**Herning**  
Kommune

Sagsnummer:  
06.00.05-P16-3-23

## Tillæg 56 til Herning Kommunes Spildevandsplan 2015-2025: Herning Syd, Mørupområdet

Figur 1. Nuværende forhold

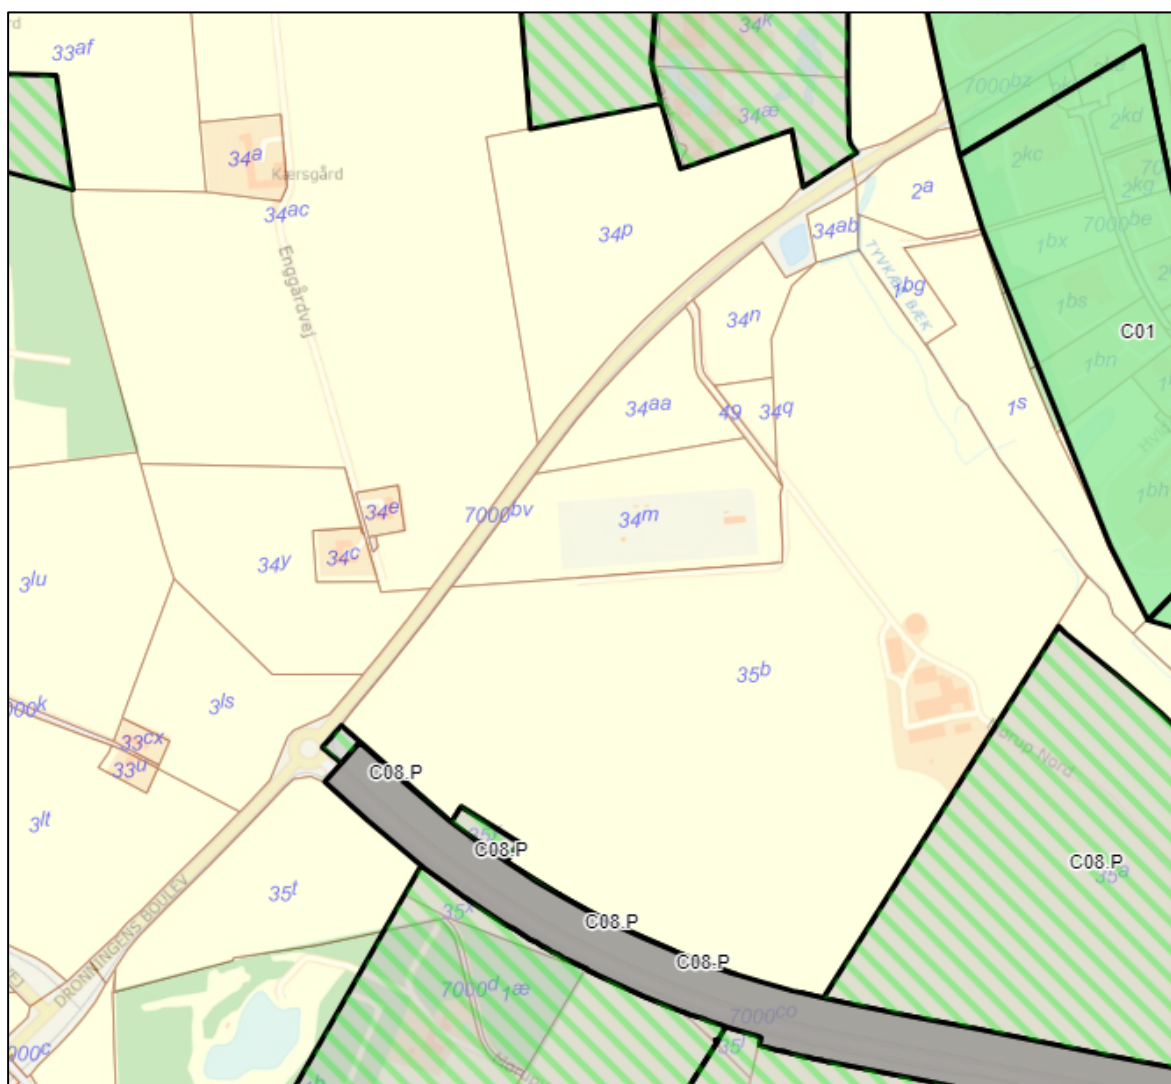
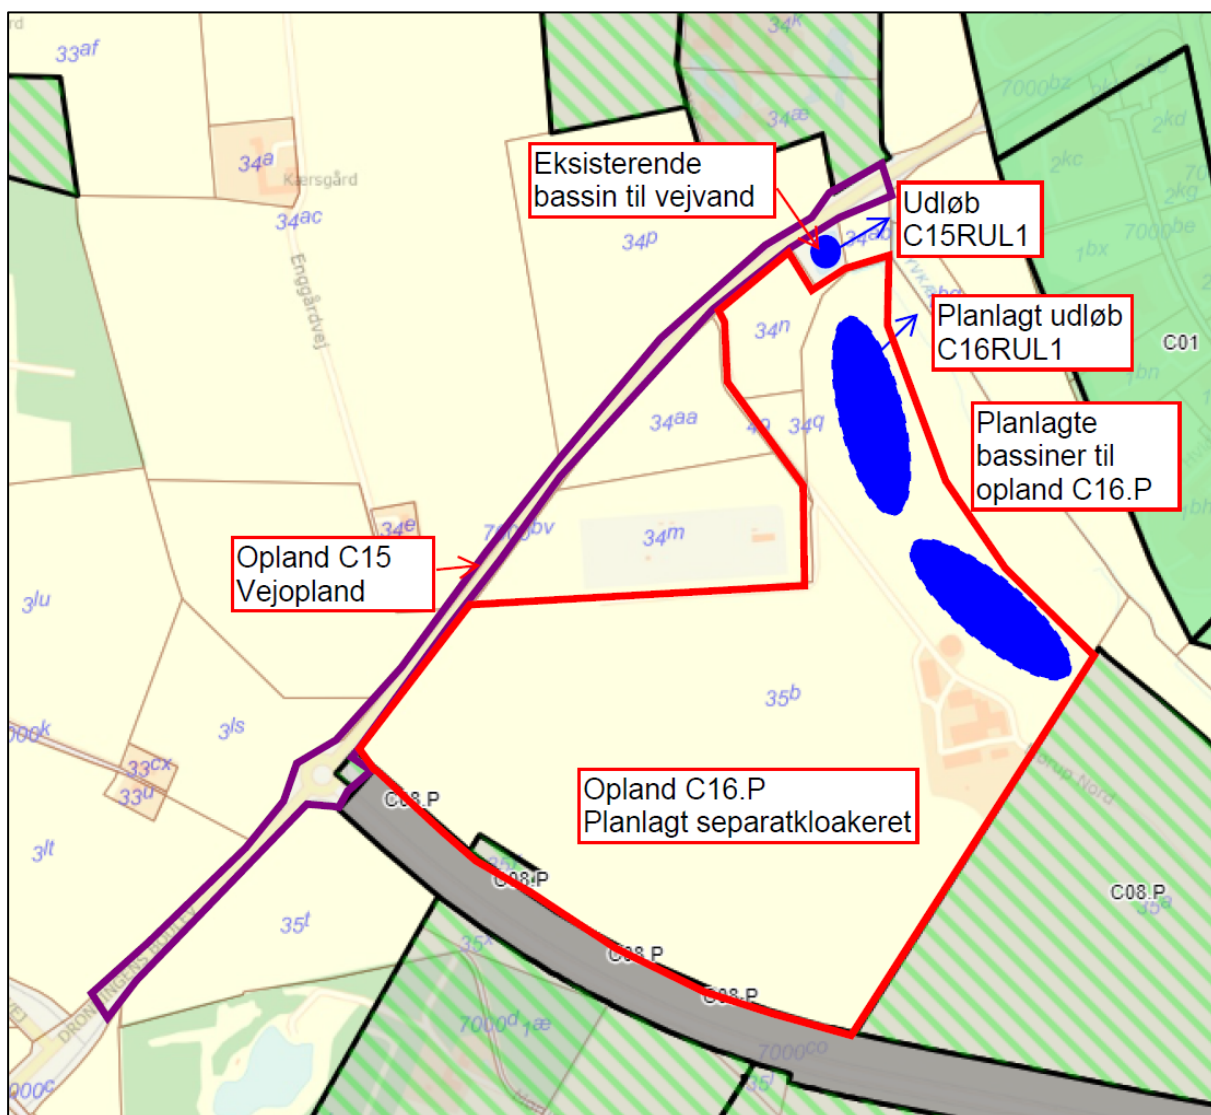
- Optagelse af nyt opland til planlagt separatkloakering af nyt erhvervsområde (C16.P). Der indarbejdes et lille delopland fra C08.P i C16.P.
- Optagelse af nyt opland til eksisterende vej (delstrækning af Dronningens Boulevard – opland C15). Der indarbejdes et lille delopland fra C08.P i C15.
- Placering af planlagte bassiner med tilhørende udløb for nyt opland C16.P.
- Optagelse af eksisterende bassin til vejvand fra opland C15 samt udløb herfra.

Se skema med ændringer nedenfor og på de næste sider samt figur 1 og 2.

<b>Ændringer til oplande</b>			
<i>Oplandsnavn i gældende spildevandsplan (inden ændring)</i>	<i>Oplandsnavn efter ændring af spildevandsplanen</i>	<i>Beskrivelse af ændring</i>	<i>Udløb (status og plan)</i>
Nyt opland	C15	En delstrækning af Dronningens Boulevard optages i spildevandsplanen da vandet afledes til eksisterende bassin ejet af Vejdirektora-	Status: - C15RUL1  Plan:

tet. Der foreligger udledningstilladelse fra 2004. Bassinet skal have et volumen på min. 900 m <sup>3</sup> , overløbshyppighed på 1/5 og maks. udledning på 6 l/s jf. tilladelse. Bassinet modtager vand fra 2,94 red. ha. Der optages desuden en lille del af planopland C08.P	
Nyt opland	C16.P	Nyt opland som opstår på baggrund af ny erhvervs- og lokalplanlægning. Der optages små dele af planopland C08.P.	Status: - Plan: C16RUL1

<b>Tilføjelser af udløb</b>			
<i>Udløbsnummer</i>	<i>Matrikel for udløb</i>	<i>Plan/Status</i>	<i>Beskrivelse</i>
C15RUL1	I skel mellem 7000bv, 34ab, 34n og 35b.	Status	Eksisterende udløb der oprettes i spildevandsplanen.
C16RUL1	35b, Snejbjerg By, Snejbjerg	Plan	Der oprettes nyt planudløb C16RUL1, da regnvand fra planopland C16.P skal forsinkes i særskilt regnvandsbassin
